## 入札説明書に関する質問に対する回答書

## 要求水準書【設計・建設工事編】に関する質問に対する回答書

## 要求水準書【運営業務編】に関する質問に対する回答書

(項目番号)	事業用地		
	(項目名)	外構・解体工事範囲

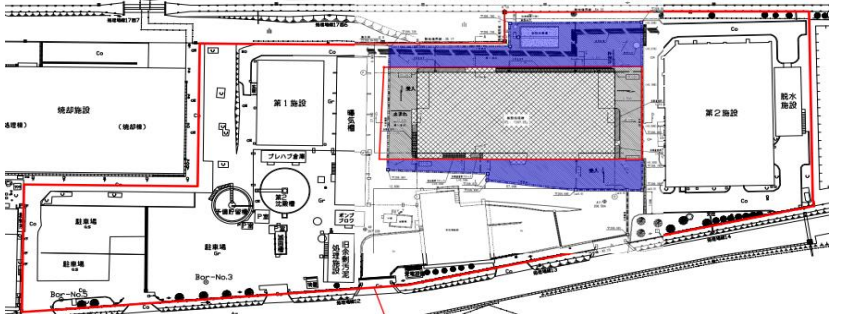
番号	質問箇所		質問内容	回答
27	(ページ)	37	<p>「事業者が汚染土壌及び地中埋設物を確認した場合、本組合に報告し、必要な対策を講じなければならない」とされていますが、入札説明書等で公表されたもの以外に、汚染土壌及び地中埋設物を確認した場合、添付資料 3、4 ページのリスク分担表、設計段階の設計変更、建設着工遅延、建設段階の工事増大および工事遅延・供用開始の遅延に該当し、組合の指示及び提示条件の不備・変更によるものに該当すると思われます。リスク負担者は貴組合と考えても宜しいでしょうか。</p>	<p>入札参加資格に関する質問の回答をご確認ください。</p>
	(項目番号)	第 9 章 5. 4)		
	(項目名)	土壌汚染対策地中埋設物撤去		
28	(ページ)	37	<p>「環境影響評価に対応して措置する場合の費用は、事業者の負担とする。」とありますが、「措置」とは環境影響評価書事後調査計画の項目に関わる是正措置であり、その費用を負担するという理解でよろしいでしょうか。また、景観については事後調査の前の実施設計時に協議できるものと考えてよろしいでしょうか。</p>	<p>お見込のとおりです。ただし、事後調査についても協力を求めます。</p>
	(項目番号)	第 9 章 5. 5)		
	(項目名)	環境影響評価		
29	(ページ)	添付資料 1	<p>約 18,700 m<sup>2</sup> (都市計画 (予定) における範囲) と記載がありますが、工事計画等を検討するために正確な境界を示す図面および CAD データの提供をお願いしますでしょうか。(平成 30 年 7 月に実施された都市計画縦覧の用地測量図)</p>	<p>実施方針等に関する質問の回答をご確認ください。</p>
	(項目番号)	事業用地		
	(項目名)	敷地面積		
30	(ページ)	添付資料 1	<p>外構・解体工事範囲として約 12,800 m<sup>2</sup> と記載がありますが、工事計画等を検討するために正確な境界を示す図面および CAD データの提供をお願いいたします。また要求水準書【設計・建設工事編】添付資料⑩・⑭、要求水準書【運営業務編】添付資料③に示す範囲について、新し尿施設西側の道路および新設洗車場も含まれています。こちらが正かご確認いただけますでしょうか。</p>	<p>実施方針等に関する質問の回答をご確認ください。</p>

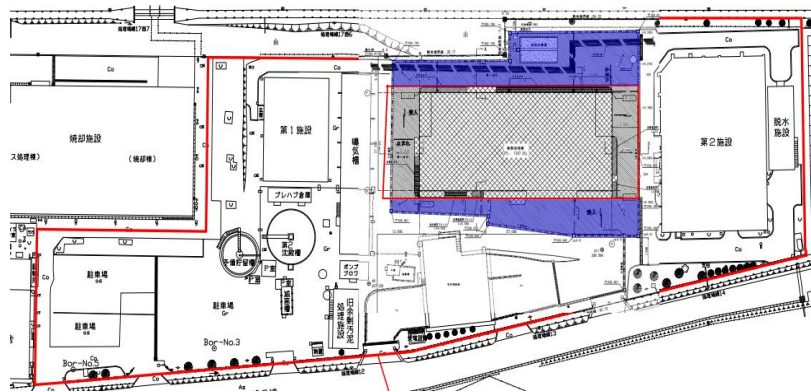
番号	質問箇所		質問内容	回答
57	(ページ)	添付資料⑮	入札説明書等の資料に記載されている埋設管で、工事着工時に使用されている埋設管がございましたらご教示下さい。	埋設管は全て使用しておりません。
	(項目番号)			
	(項目名)	埋設配管図(1/2、2/2)		
58	(ページ)	添付資料⑮	埋設配管図に記載されている埋設管の埋設深さをご教示下さい。また、埋設深さを判断できる十分な資料が無く、埋設管撤去に伴い山留工事等が発生した場合には、リスク負担者は貴組合と考えて宜しいでしょうか。	埋設深さは既設フェンスの基礎から約1.2mとなります。なお、埋設管撤去に伴う山留工事等は事業者の負担になります。
	(項目番号)			
	(項目名)	埋設配管図(1/2、2/2)		
59	(ページ)	添付資料⑮	本図に示す埋設配管に、残置が必要なものがあればご教示いただけますでしょうか。また、本工事範囲エリアにおいて本図で示す埋設配管以外に、埋設配管はないと考えてもよろしいでしょうか。	【質問 52】を参照してください。
	(項目番号)			
	(項目名)	埋設配管 (1/2, 2/2)		
60	(ページ)	添付資料⑮	埋設配管の埋設深さをご提示いただけますでしょうか。(今後、示される配管、電線等埋設物の埋設深さも含まれます。)	【質問 58】を参照してください。
	(項目番号)			
	(項目名)	埋設配管図		
61	(ページ)	添付資料⑮(2/2)	新し尿管処理施設の構内道路下にある第2施設用埋設配管は、費用削減にもつながるため撤去せずに、埋め殺しとしてもよろしいでしょうか。	全て撤去してください。
	(項目番号)			
	(項目名)	埋設配管図
